Keuringsverslag van een elektrische laagspanning- en zeer lage spanningsinstallatie

NIET CONFORM

Straatnaam Baalsebaan
Huisnummer 245
Busnummer
Postcode 3128
Gemeente Baal
Land België

Controlebezoek van een huishoudelijke installatie volgens (KB 08/09/2019) - AREI Boek 1- 6.5. en 4.2.4.3.

Afbeelding schakel- en verdeelbord:

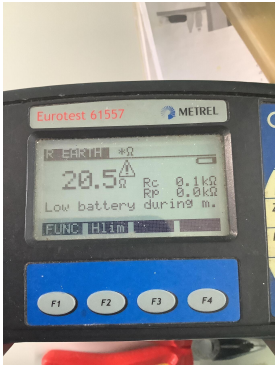
Visueel nazicht (algemeen)	NOK	Directe aanraking	NOK	Indirecte aanraking	NOK
Aansluitingen	NOK	schema in bijlage door Aceg vzw	NA		
Equipotentiale verbindingen	NOK	Doorsnede geleiders	NOK		
Continuïteit	NOK	Verlichting / toestellen	NOK

- I1.01 Eëndraadschema van de installatie is niet aanwezig. (Boek 1 Afdeling 2.12 - 2.13 en 3.1.2 en 9.1.2)
- I1.03 Situatieschema van de installatie is niet aanwezig. (Boek 1 Afdeling 2.12 - 2.13 en 3.1.2 en 9.1.2)

- I2.03 De continuïteit van equipotentiaalverbindingen en/of beschermingsgeleiders zijn niet gewaarborgd. (Boek 1 Onderafdeling 5.3.5.3.G. en 5.4.3.5)
- I3.09 De aansluiting van de aardingsonderbreker is te herzien. Deze dient aan de ene zijde verbonden te zijn met de aardgeleider en aan de andere zijde met de hoofdaardingsklem, equipotentiale verbindingen, beschermingsgeleiders, enz...(Boek 1 Onderafdeling 5.4.2.1 en 2.5)

- I4.01 Hoofdequipotentiale verbinding(en) niet verwezenlijkt. (Boek 1 Onderafdeling 5.4.4.1. en 5.1.6.2)
- I5.01 De aanduiding van de stroomkringen en/of apparatuur, aansluitklemmen, enz dient aangebracht of vervuldigd te worden. (Boek 1 Onderafdeling 3.1.3.1. en 3.1.3.3.A. en 5.1.6.1)

- I5.02 Elke elementaire stroombaan moet met een hoofdletter aangeduid worden. Elk lichtpunt, contactdoos, moeten genummerd worden in volgorde gezien vanaf de beschermingsinrichting tegen overstroom. (Boek 1 onderafdeling 3.1.2.1.)

- I5.03 Het verdeelbord is niet makkelijk toegankelijk. (Boek 1 Onderafdeling 5.3.5.1.C.)
- I5.10 De genaakbare, naakte onder spanning staande delen zijn onvoldoende afgeschermd. (Boek 1 Afdeling 5.1.4. en 4.2.2.3.)

- I5.11 Niet gebruikte invoeringen van het verdeelbord zijn niet correct of onvoldoende afgedicht. (Boek 1 Afdeling 5.1.4. en 4.2.2.3.)
- I5.14 De nominale spanning dient duidelijk vermeld te worden op een oordeelkundig gekozen plaats. (Boek 1 Onderafdeling 3.1.3.3.)

- I6.04 Een differentieelstroombeschermingsinrichting met een gevoeligheid van 30mA is te plaatsen voor installaties van badkamer, wasmachine, vaatwas, droogkast en/of gelijkaardige toestellen. Deze dient ondergeschikt te zijn aan de hoofd differentieelstroombeschermingsinrichting (Boek 1 Onderafdeling 7.1.4.3. en 4.2.4.3.)

- I6.06 De differentieelstroombeschermingsinrichtingen die worden geplaatst in huishoudelijke installaties zijn ten minste van het type A. Een differentieelstroombeschermingsinrichtingen van het type AC is niet toegelaten. (Boek 1 Onderafdeling 5.3.5.3.)

- Stopcontacten kelder
- 1 aardgeleider los
- Waterteller
- Penautomaten
- Enkel een hoofddiff

I6.09 Er is geen bescherming door een differentieelstroombeschermingsinrichting met een gevoeligheid van max. 30mA voorzien voor contactdozen zonder aardpen. (boek 1 afdeling 8.2.1 punt 6)

I7.01 De smeltzekeringhouders of houders van kleine vermogensschakelaars met pennen met een sectie kleiner dan 10mm² zijn niet voorzien van kalibreerelementen. (Boek 1 Onderafdeling 5.3.5.5.A.)

I8.03 Stroomkringen voor verlichting dienen minimaal uitgevoerd te worden met een draadsectie van 1,5mm². (Boek 1 Onderafdeling 5.2.1.2.)

I8.08 De geleiders van het type VOB moeten in daarvoor bestemde buizen, kabelgoten geïnstalleerd worden. (Boek 1 Onderafdeling 5.2.9.3. en 5.2.9.6.)

I8.13 Het gebruik van kabels van het type VTLmb, LMVVR, COAX, VVT is verboden. (Boek 1 Onderafdeling 5.2.1.2.)

I8.21 Kabeldoorvoeren uit te voeren met wartels of gelijkwaardig bescherming. (Boek 1 Onderafdeling 5.2.6.1.)

I9.02 Loshangende schakelaars, contactdozen en/of aftakdozen dienen degelijk bevestigd te worden. (Boek 1 Afdeling 1.4.1. & 1.4.2)

I9.04 De verbindingen dienen verwezenlijkt te worden in borden, verbindings- of aftakdozen, aan de klemmen van schakelaars, contactdozen of verlichtingsarmaturen. (Boek 1 Onderafdeling 5.2.6.1.)

I9.07 Niet alle contactdozen op LS zijn kinderveilig conform NBN C 61-112-1:2017. (Boek 1 Onderafdeling 1.4.2.3. en 5.3.5.2.)

N18 De isolatieweerstand kon niet gemeten worden. Deze dient groter te zijn dan 0,5Mohm.

N22 De elektrische installatie is grondig na te zien en conform te maken volgens de voorschriften van het AREI boek 1.
